「東北地方太平洋沖地震発生当時の福島第一原子力発電所  
プラントデータについて」における操作実績の訂正について

平成23年6月13日

東京電力株式会社

「核原料物質、核燃料物質及び原子炉の規制に関する法律第67条第1項の規定に基づく報告の徴収について（平成23年4月25日付平成23・04・24原第1号）」に基づき、先にご報告した「東北地方太平洋沖地震発生当時の福島第一原子力発電所プラントデータについて（平成23年5月16日付原管発官23第53号）」（以下、「報告徴収報告書」という）を下記のとおり訂正いたします。

1F2 D/W圧力(MPa abs)

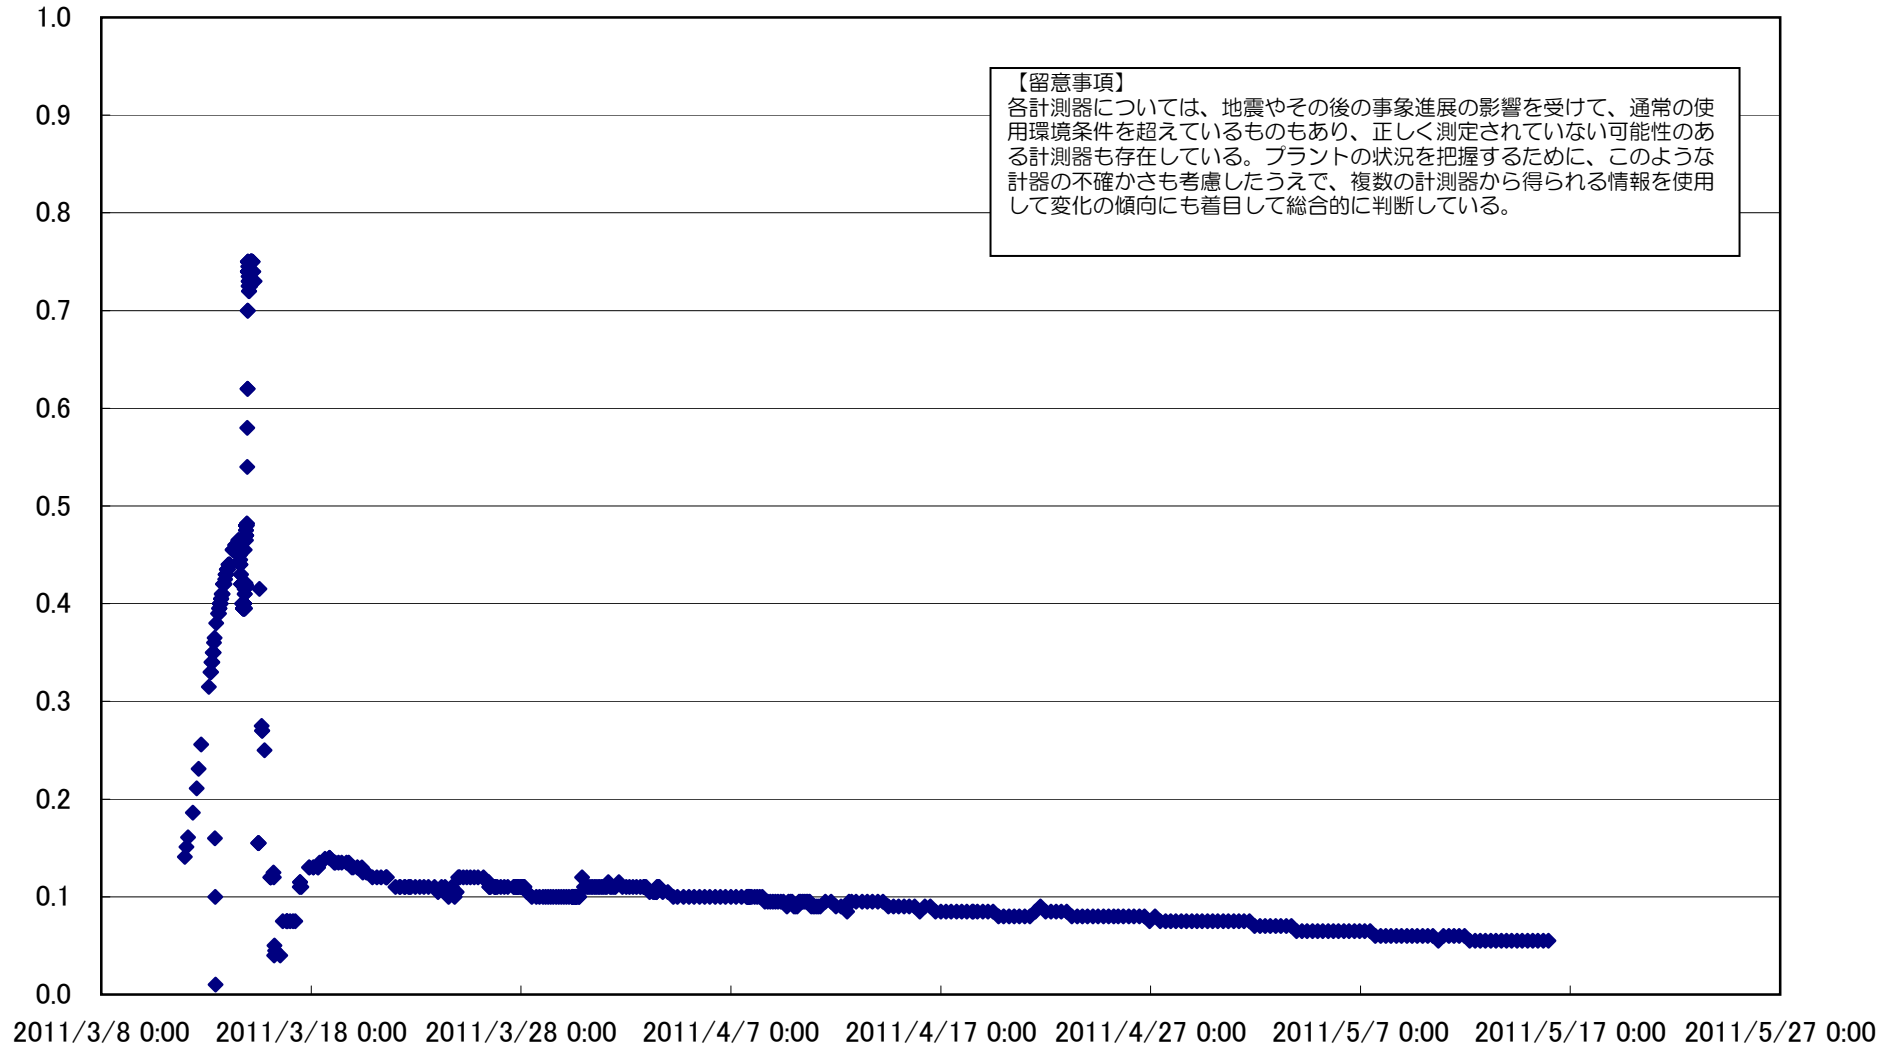
(5)「8.プラント関連パラメータ」のプラント関連パラメータの記載を以下のとおり、「訂正前」より「訂正後」に変更する(誤記訂正)。訂正結果については添付-5のとおり。

訂正前	訂正後	備考
1F2 水位・圧力	3/12 7:55 備考 D/W 圧力 gage から abs へ変換	3/12 8:46 備考 D/W 圧力 gage から abs へ変換	記載すべき時刻のズレを修正
	3/12 9:30 備考 D/W 圧力 gage から abs へ変換	3/12 12:55 備考 D/W 圧力 gage から abs へ変換	記載すべき時刻のズレを修正
	3/12 11:20 備考 D/W 圧力 gage から abs へ変換	3/12 15:22 備考 D/W 圧力 gage から abs へ変換	記載すべき時刻のズレを修正
	3/12 13:26 備考 D/W 圧力 gage から abs へ変換	3/12 18:20 備考 D/W 圧力 gage から abs へ変換	記載すべき時刻のズレを修正
	3/14 14:00 A 系原子炉圧力 7.639	3/14 14:00 A 系原子炉圧力 7.527	値の修正
	2011/3/14 18:40 2011/3/14 18:39 2011/3/14 18:40	2011/3/14 18:39 2011/3/14 18:40	重複分を削除(同日同時刻が2つ存在するため)
	3/15 2:39 備考 S/C 圧力 計器不良	3/15 11:25 備考 S/C 圧力 計器不良	記載すべき時刻のズレを修正
	2011/3/15 6:00	2011/3/14 6:00	日付の誤記修正
	1F3 水位・圧力	3/12 8:30 3/12 8:30	3/12 8:30
3/20 10:35 給水ノズル N4B 温度		3/20 10:35 給水ノズル N4B 温度 214.4	データの反映漏れの修正
1F3 温度	3/21 10:00 D/W HVH 戻り温度 171.1	3/21 10:00 D/W HVH 戻り温度 167.2	値の修正
	3/22 22:39		データがない時刻であるため削除
	3/24 6:45	3/24 6:35	時刻の誤記修正
	3/24 18:00 圧力容器下部温度 155.7	3/24 18:00 圧力容器下部温度 155.7	重複分を削除(同日同時刻で同じデータが2つ存在するため)
